con la presente si inviano le Osservazioni contro il Progetto di un impianto eolico codice procedura ID_VIP/ID_MATTIM: 1269 denominato

"Pitigliano" ubicato nei comuni di Pitigliano (GR) e Sorano (GR) costituito da 20 (venti) aerogeneratori di potenza nominale 7,0 MW per un totale

“Progetto di un impianto eolico denominato “Pitigliano” ubicato nei comuni di Pitigliano (GR) e Sorano (GR) costituito da 20 (venti) aerogeneratori di potenza nominale 7,0 MW per un totale di 140,0 MW con relative opere connesse ed infrastrutture indispensabili”

Immagine 1. Vincoli ex art. 136 del CBC dal PIT della Regione Toscana e zona approssimativa dove è progettato l'impianto industriale.

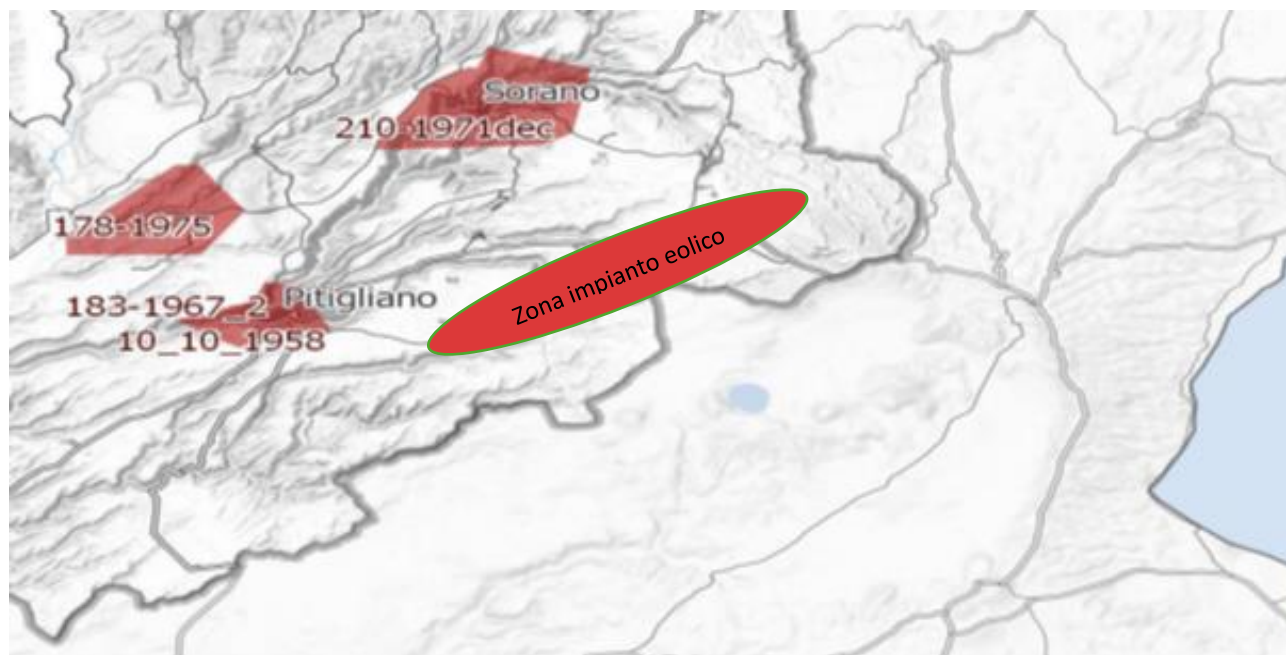
Inoltre, come sostiene la Proponente parte dell'impianto si verrebbe a trovare a 3,5 km dal centro abitato di Sorano. Infatti, tre degli aerogeneratori WTG 08, 09, 10 sono addirittura all'interno delle fasce di rispetto dei 3 km del suo vincolo paesaggistico di notevole interesse pubblico ex art 136 del CBC. Si evidenzia che così si crea

un'ulteriore incompatibilità con la tutela del Paesaggio.

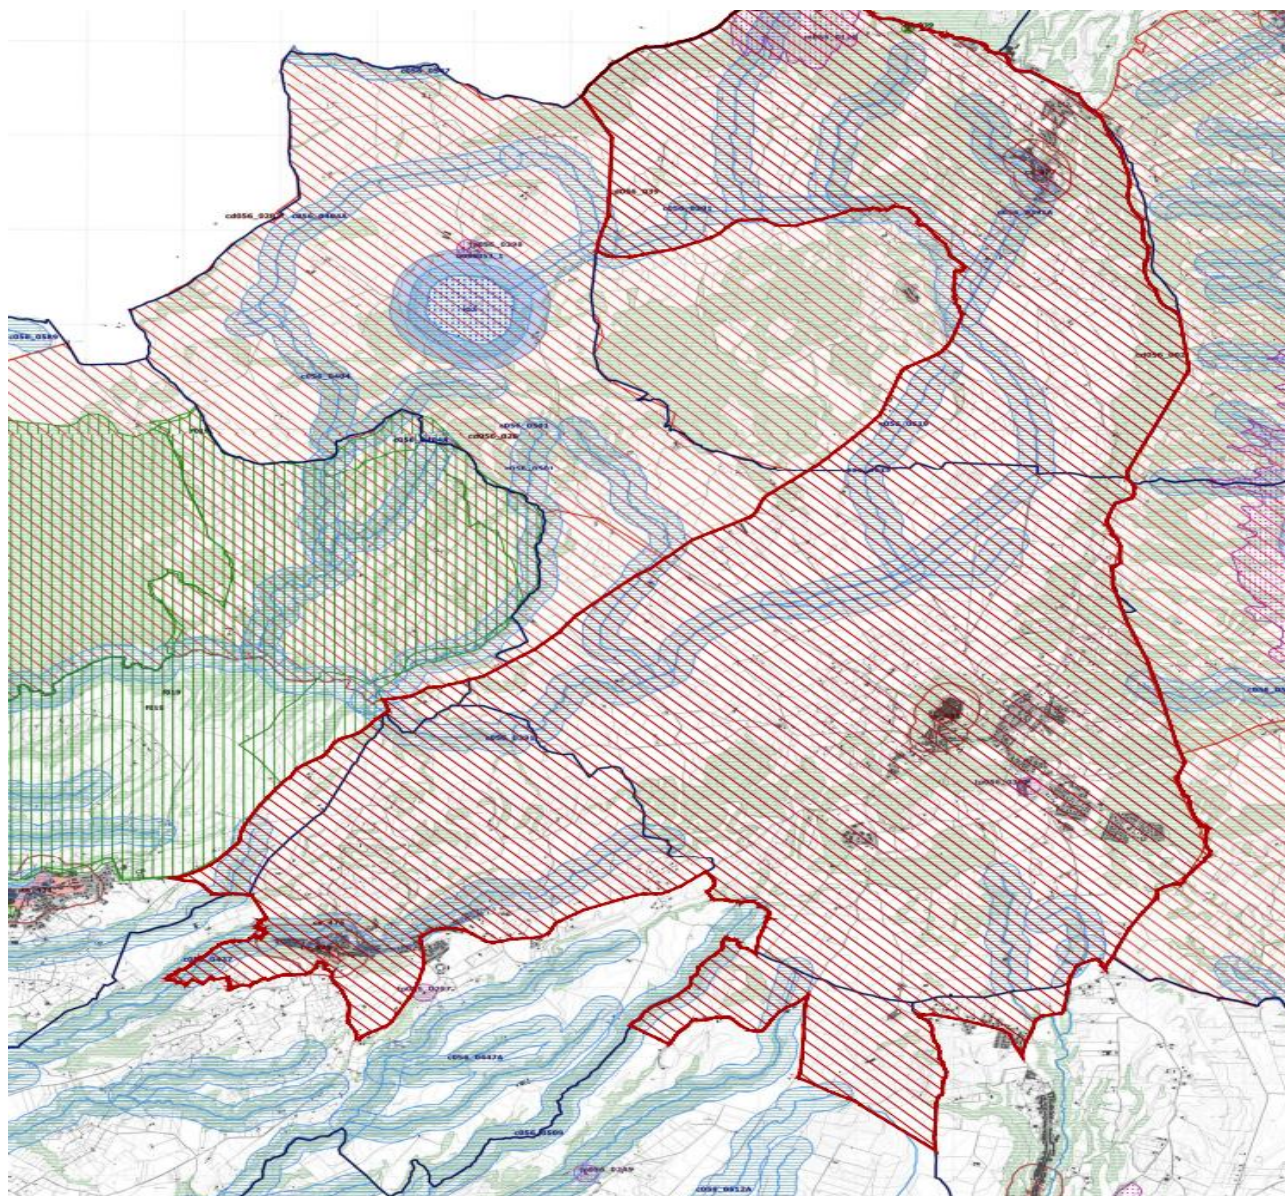
Come è illustrato nell'immagine si ribadisce che l'impianto industriale "Pitigliano" ricade completamente all'interno delle fasce di rispetto dei due vincoli di notevole

interesse pubblico e lambisce quelle di un terzo vincolo e quindi come affermato dal Consiglio di Stato nelle sentenze citate, l'impianto è insediato in area non idonea ai sensi dell'art. 20 comma 8 lettera c quater del D.Lgs. n. 199/2021 e ss.mm.ii al contrario di quanto sostiene la proponente.

Immagine 3. Cumulo di una parte di impianti eolici, fotovoltaici e geotermici industriali in progettazione ed esistenti intorno all’elico industriale “Pitigliano”.

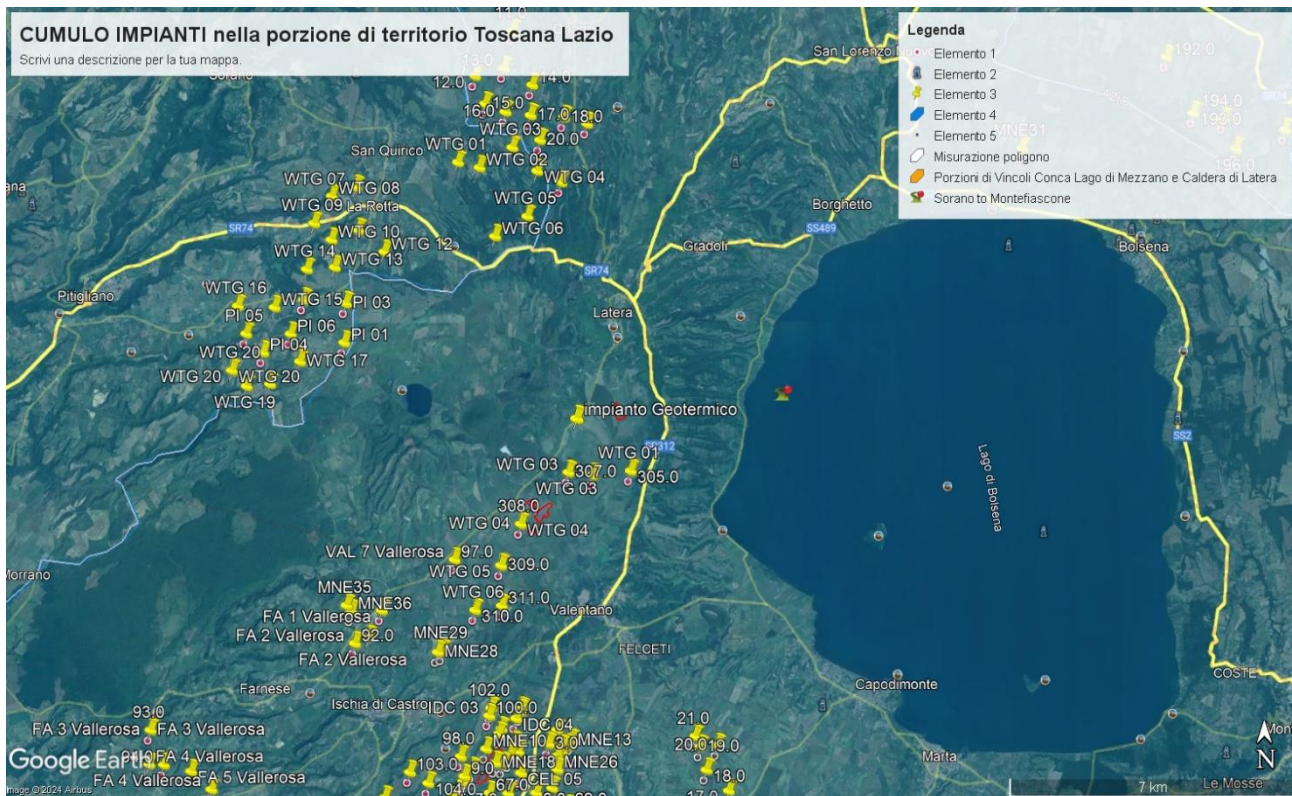
Beni Culturali “*Ambito paesaggistico, geologico e geomorfologico dell’orlo della caldera di Latera ...*” Non vengono nemmeno citati gli impianti eolici in progetto al MASE, il “Rempillo” (6 aerogeneratori) e un altro in verifica amministrativa di 14 aerogeneratori e 72, 6 MW. Ad oggi nei territori di Pitigliano, Sorano e in quello limitrofo potenzialmente potrebbero essere insediati 40 aerogeneratori alti 200 metri e larghi 170. Ma la proponente non cita neanche altri impianti che creerebbero il cumulo e quindi maggiore impatto. Infatti, sul territorio della “Città del Tufo” (Sorano e Pitigliano) impatterebbero anche l’impianto eolico “Montarzo” di Onano con 13 aerogeneratori con le dimensioni ricordate, l’altro eolico industriale nel territorio di Valentano con sette aerogeneratori (stesse dimensioni), gli impianti di Farnese con un minieolico di 3 Torri alte 60 metri già installate in località Poggio del Crognolo e l’impianto eolico industriale “Vallerosa” (7 aerogeneratori alti 200 metri e larghi 158 metri) in procedura VIA presso la Regione Lazio. Inoltre, altri impianti del minieolico già presenti a Valentano, Cellere e Piansano e due progetti eolici industriali con le stesse dimensioni (200 m x 170 m) nel Comune di Ischia di Castro. La valutazione del cumulo non prende neanche in considerazione gli impianti industriali di fotovoltaico e agrivoltaico in progetto a Farnese, Valentano, Ischia di Castro, Cellere. L’impianto geotermico in procedura Via al MASE, progettato nella Caldera di Latera. Quindi è stata effettuata una valutazione del potenziale impatto cumulativo non veritiera a dispetto di quanto affermato dalla proponente che sostiene di aver preso in considerazione uno spazio di 10 km intorno al suo impianto per gli impatti che si creerebbero.

Nella Parte IV delle Linee guida citate al punto 16.1, nello stabilire i requisiti per la valutazione positiva dei progetti nel procedimento di VIA si parla di individuazione delle aree idonee per l’insediamento degli impianti tenendo conto di aree degradate da attività antropiche pregresse o in atto (brownfield) tra cui siti industriali, cave, discariche, siti contaminati. Stessa raccomandazione viene ribadita anche nell’art.20 del D.Lgs n. 199/2021. Ma appare inascoltata dalla proponente. Infatti, insiste molto nel dire che il suo impianto industriale è compatibile con il territorio nonostante le numerose incompatibilità paesaggistiche, culturali, economiche e naturalistiche che esso incontra.

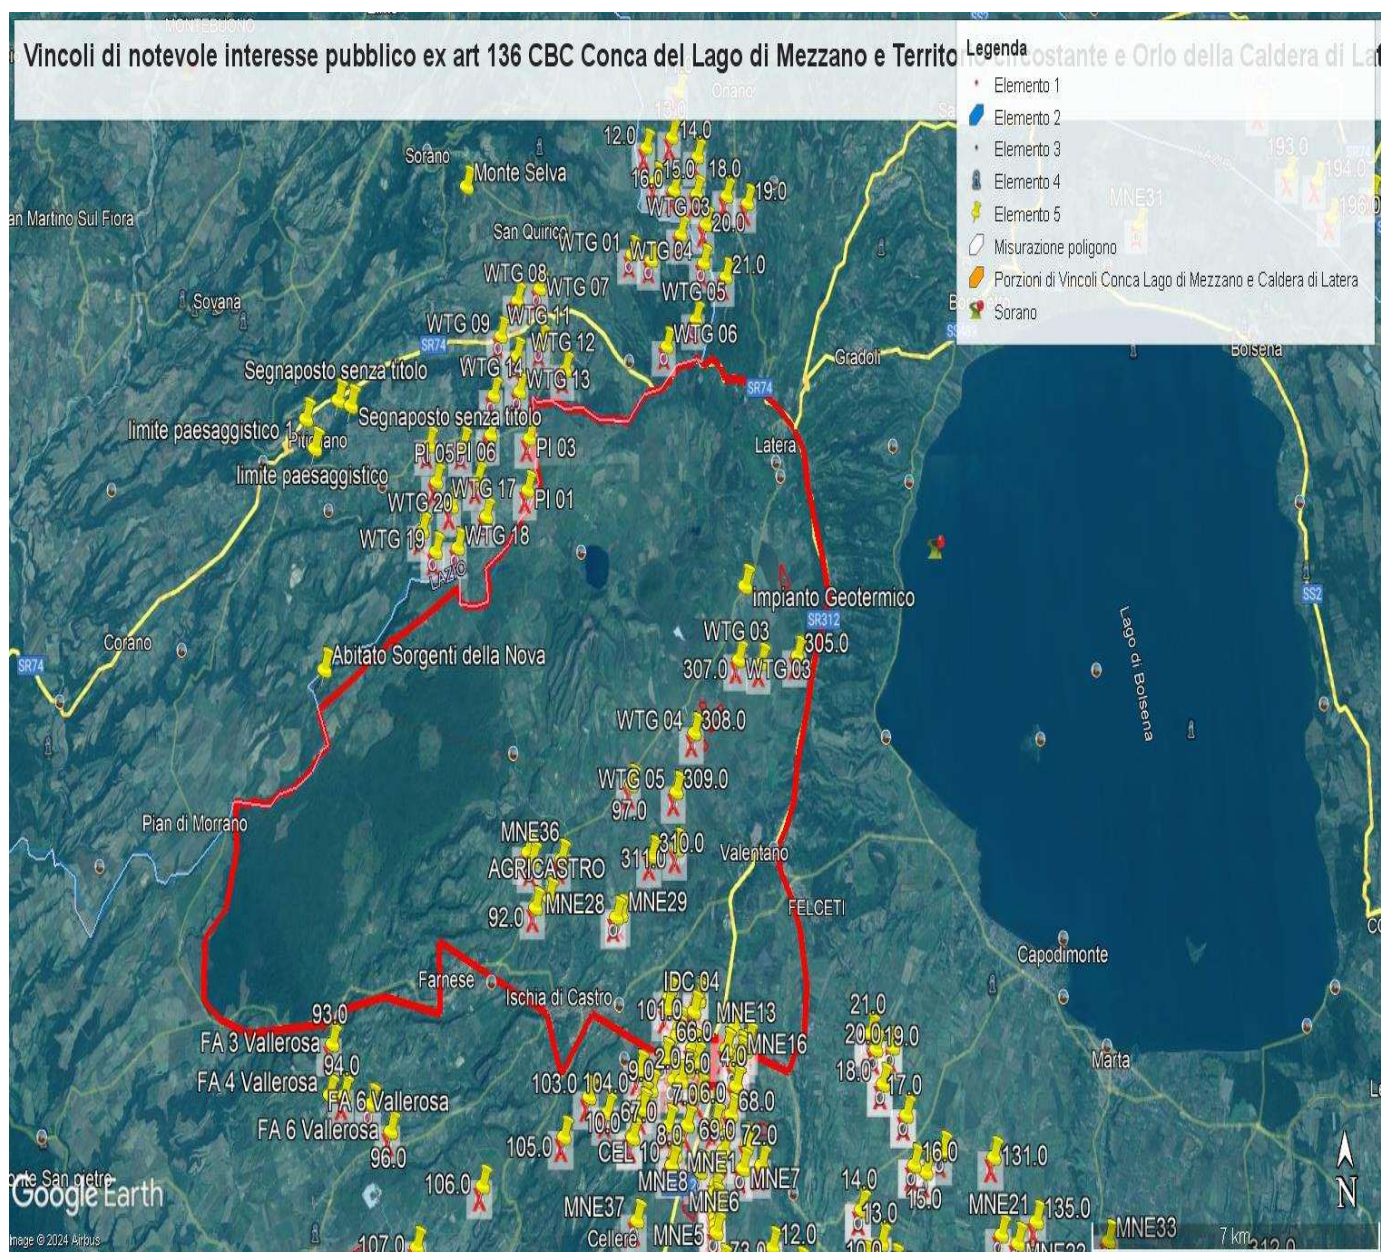
e schiantandosi cadrebbe direttamente sulla strada regionale e un'altra la WGT 09 a 235 metri dalla stessa facilmente raggiungibile dai pezzi creatisi in un eventuale schianto e anche la WGT 08 a 310 metri sempre in zona di relativo pericolo. Le pale WGT 10, 12 e 13 si trovano invece a 60 – 70 metri da una strada sterrata che collega abitazioni e strutture agricole mentre la WGT 14 a poco più di 200 metri. La pala WTG 16 si trova a 320 metri dalla Strada Provinciale Pantano ed a soli 100 da una strada sterrata che collega abitazioni e strutture agricole. La WTG 20 si trova a soli 160 metri da una strada sterrata che collega due Agriturismi. Anche queste costituisce un pericolo per l'incolumità delle persone e degli animali in caso di schianto o di rottura di parti dell'aerogeneratore. E' noto che possono verificarsi rotture della lama in rotazione o di pezzi della stessa e a volte anche crolli dell'intero aerogeneratore o spezzamento (meglio *rottura*) della torre a causa di incendi o eventi atmosferici estremi sempre più frequenti anche nei nostri territori. Uno dei principali eventi che comporta la rottura della lama è rappresentato dalla fulminazione atmosferica anche se le lame sono idoneamente protette contro questi fenomeni mediante ricettori metallici disposti alle estremità delle lame ed idoneamente collegati a terra. Nel caso di rottura accidentale di un elemento rotante a seguito di distacco, attraverso le leggi della balistica classica è possibile determinare le probabili traiettorie dell'elemento. Infatti, nota la velocità di rotazione e le caratteristiche geometriche, si può procedere all'applicazione delle leggi della fisica per giungere ad una stima esatta delle traiettorie. Purtroppo, la stima è chiaramente semplificata vista la complessità del problema e le molte variabili che entrano nel calcolo, soprattutto per ciò che riguarda le azioni aerodinamiche di portanza, resistenza e momento aerodinamico di difficile definizione soprattutto in caso di frammenti irregolari e di geometrie incognite. In letteratura esistono degli studi condotti relativamente a questa specifica tematica. Uno dei riferimenti è rappresentato dallo studio condotto dalla società Vestas Wind System: "Vestas V80 – Blade Trow calculation under normal operationing

conditions (2001)”. Detto studio riporta la stima della traiettoria di una pala eolica in condizioni di normale funzionamento sia per la pala intera che per eventuali frammenti. Lo studio ipotizza che, in assenza di forze aerodinamiche, la massima gittata si ottiene quando la pala si distacca dal rotore con un angolo di 135° azimut, considerando quale unica forza inerziale quella di gravità con approccio quindi conservativo e a vantaggio di sicurezza. Viene quindi calcolato il tempo di volo considerando la velocità verticale iniziale applicata al centro di gravità. Nota la durata di volo e conoscendo le componenti orizzontali e verticali della velocità è possibile definire la traiettoria dell'elemento distaccatosi. Le conclusioni dello studio analitico del fenomeno, **basato su grossolane approssimazioni anche dichiarate**, ha dimostrato che è opportuno evitare la presenza di ricettori sensibili al probabile distacco di organi rotanti nella circonferenza di raggio 85 m dall'asse dell'aerogeneratore. A pag 7 del Documento prodotto dalla proponente “ Relazione gittata” a pag 7 si afferma *“Nella definizione del Layout del Parco di Pitigliano-Sorano in un intorno di ampiezza pari a 212,04 m che rappresenta il valore di gittata reale stimato non ricade nessun punto sensibile”*. Questo valore della gittata massima oltre a non essere assolutamente condivisibile e non realistico in quanto addirittura di poco superiore all'altezza della pala non è neanche veritiero perché abbiamo visto che la S.R 174 maremmana sarebbe interessata dal crollo della pala WGT 07 e altre strade provinciali e secondarie sarebbero interessate dalla vicinanza di altri aerogeneratori sopra meglio individuati.

Infatti, il fenomeno della gittata massima è molto più complesso da stimare analiticamente, per questo si rimanda all'esperienza dei costruttori più esperti i quali indicano detto fenomeno come molto raro con una variabilità di ritrovamenti dei frammenti a distanze molto varie, in relazione ai numerosi fattori che possono condizionare l'evento, l'orografia, la velocità del vento, la direzione, le azioni aerodinamiche di portanza che potrebbero spingere a centinaia di metri frammenti di elementi rotanti, come purtroppo avvenuto già in

passato. Il rischio è elevato sia per gli abitanti che si trovano entro i 500 metri lineari sia per gli agricoltori che si troveranno a coltivare i suoli sottesi dall'impianto o nelle attività di ricezione legate agli agriturismi sia per i veicoli che si troveranno a transitare sulle strade regionali, provinciali, comunali o vicinali citate. Per questo ulteriore motivo legato all'incolumità delle persone e degli animali chiediamo che venga espresso parere contrario alla realizzazione dell'impianto eolico "Pitigliano".

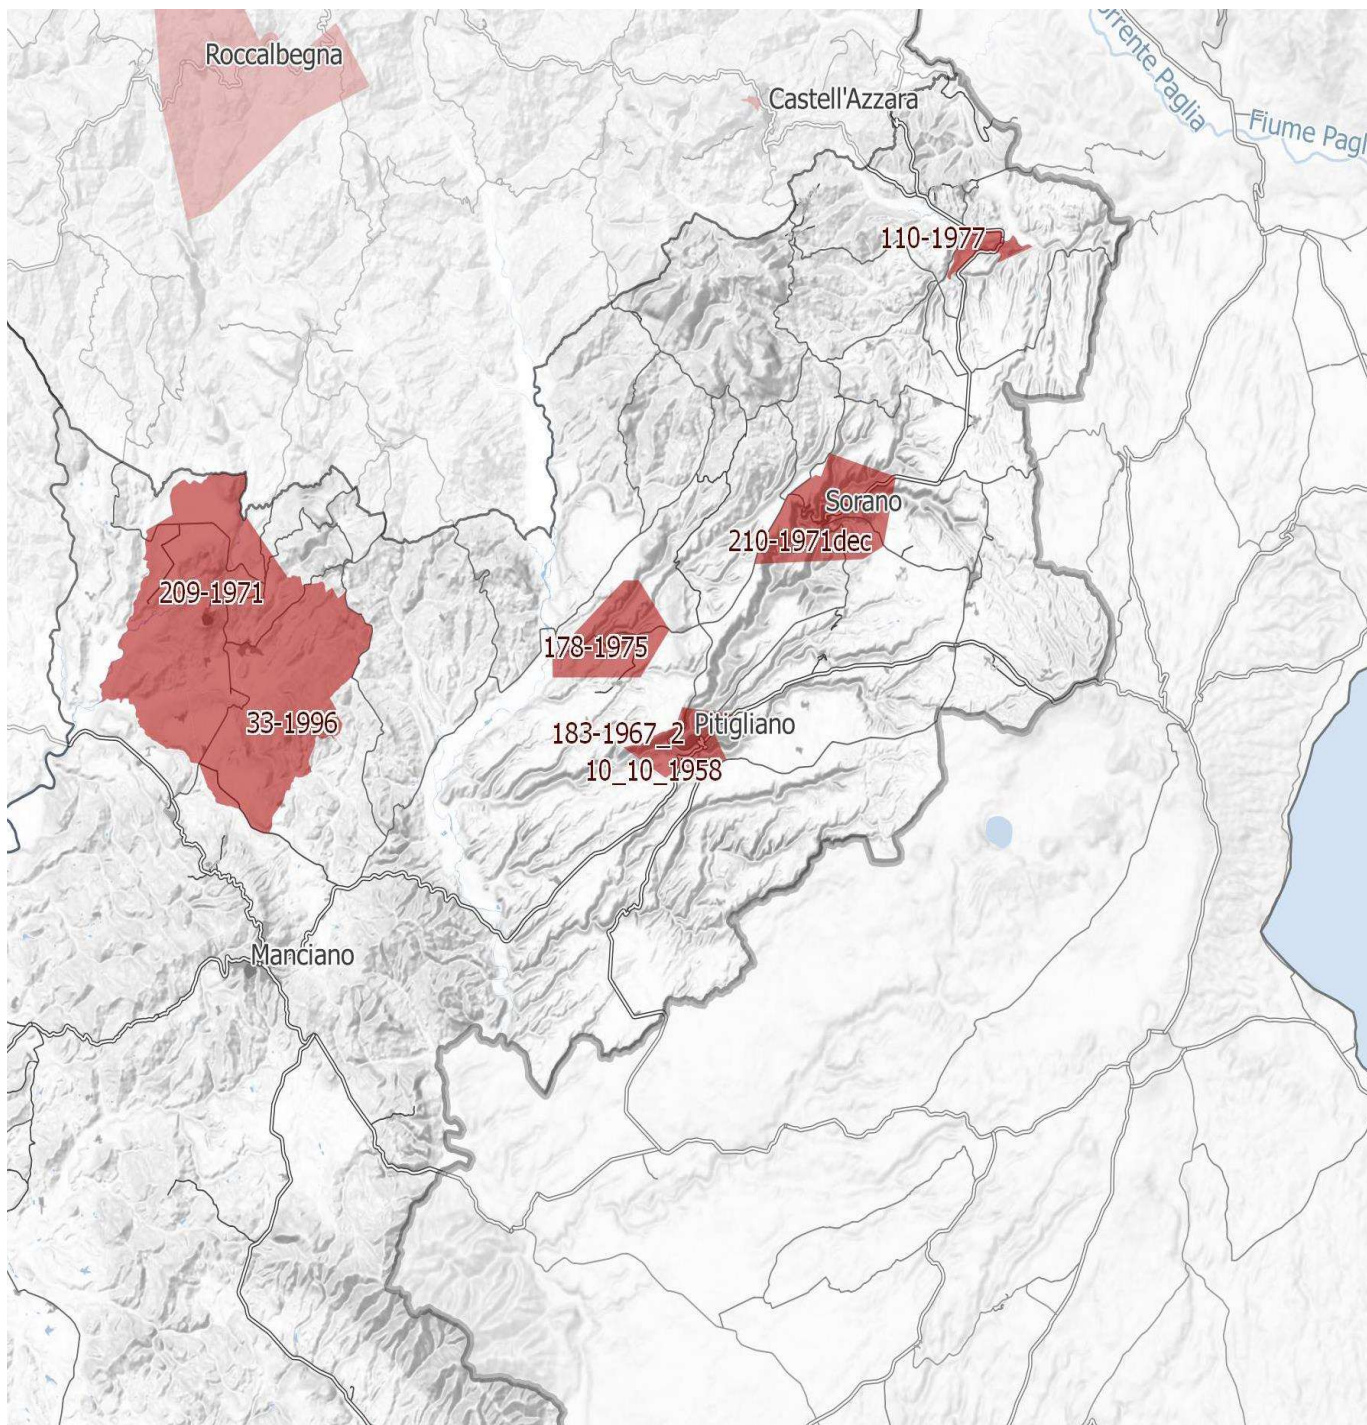
IMMAGINE n. 4 Si evidenzia che i tre aerogeneratori WTG 07, WTG 08 e WTG 09 impattano con il vincolo paesaggistico di notevole interesse pubblico del Centro Storico di Sorano. Il WTG 07 si troverebbe a 2828 m, WTG 08 2504 e WTG 09 2990. Il cavidotto dell'impianto invece impatta in buona parte del Vincolo paesaggistico ex art. 136 del CBC del Centro Storico di Pitigliano.

IMMAGINE n. 7 Mappa della intervisibilità degli impianti eolici elaborata dall'Associazione nazionale Amici della Terra. La mappa non è aggiornata comunque rende molto bene dell'enorme impatto visivo creato dal cumulo degli impianti.

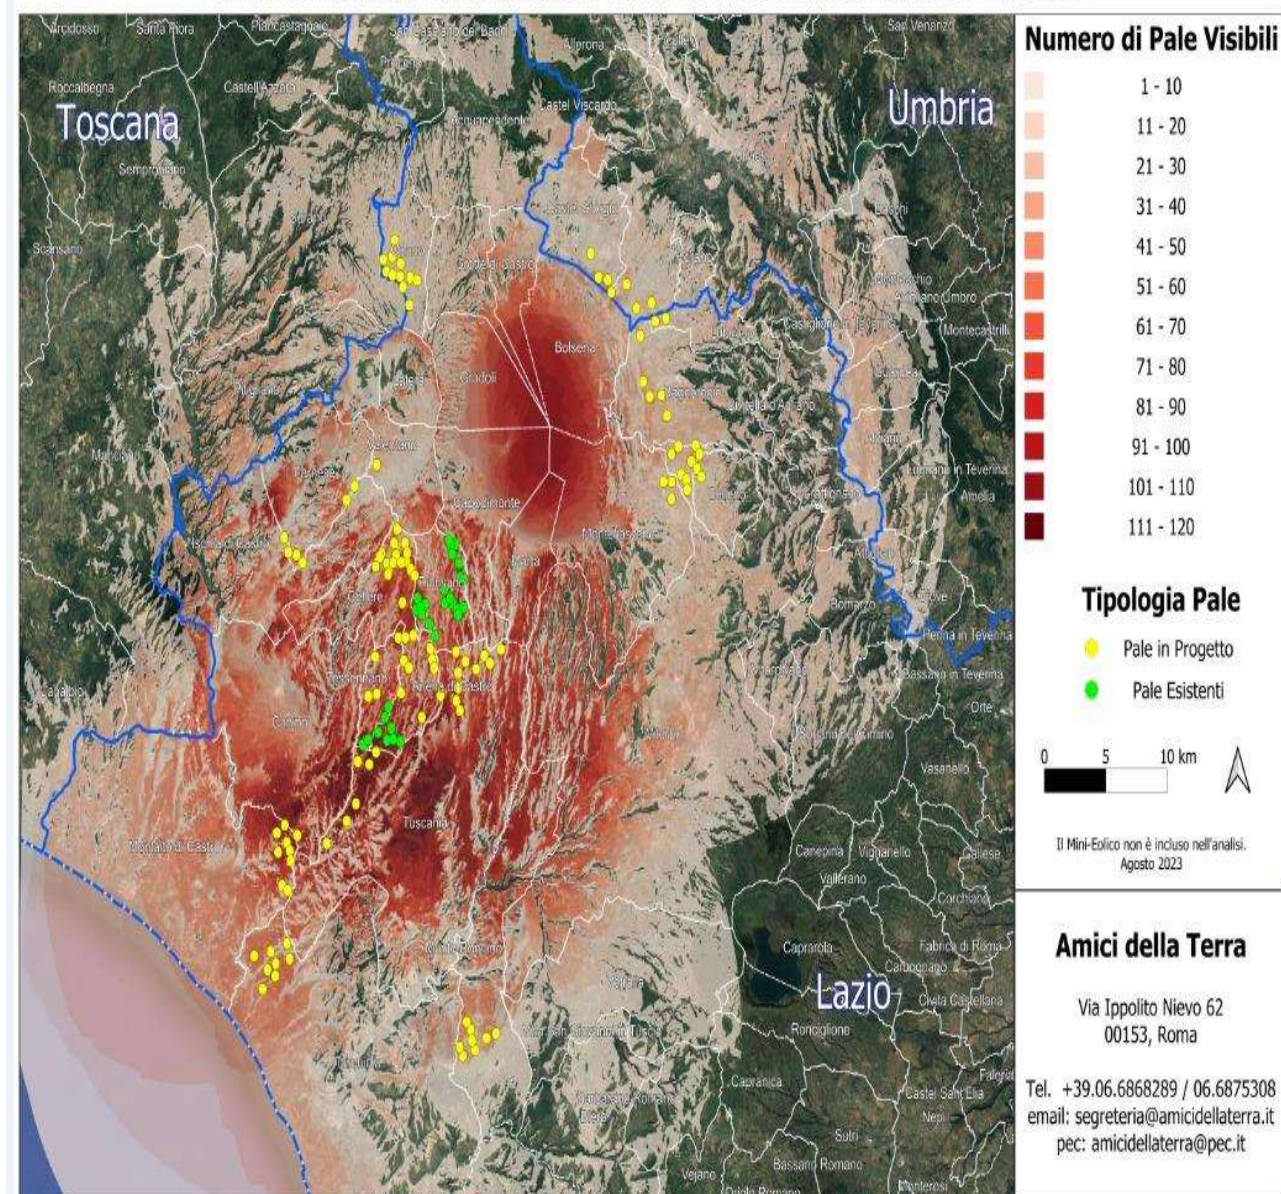
Se agli impianti eolici rappresentati qui sopra che non comprendono sia l'impianto eolico Pitigliano e le altre 14 pale del progetto eolico in verifica amministrativa sempre nel territorio di Pitigliano si aggiungono i migliaia di ettari (7000 fin'ora) di territorio occupato dagli impianti fotovoltaici e agrivoltaici e dalle altre tipologie appare chiaro il numero spropositato degli impianti FER nella bassa toscana e nella Tuscia.
